Artikel| 1012818 - KUNSTSTOF VENTIELBLOK C14

Artikel| 1013202 - KUNSTSTOF VENTIELBLOK C14 OP BEUGEL

Artikel| 1007660 - KUNSTSTOF VENTIELBLOK COMPLEET C14C

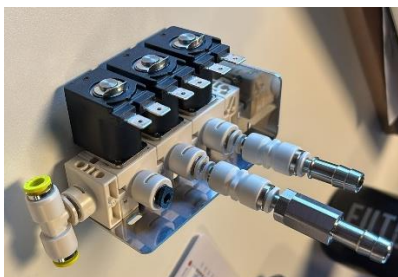
LET OP: TIJDELIJKE WIJZIGING IVM PRODUCTIECAPACITEIT/ ONDERHOUD BIJ TOELEVERANCIER

De uitgangen mixer en heet water hebben tijdelijk een verloopnippel ertussen zitten van 4mm naar 6mm. Wanneer toeleverancier probleem heeft opgelost zullen de ventielblokken weer normaal geleverd worden.
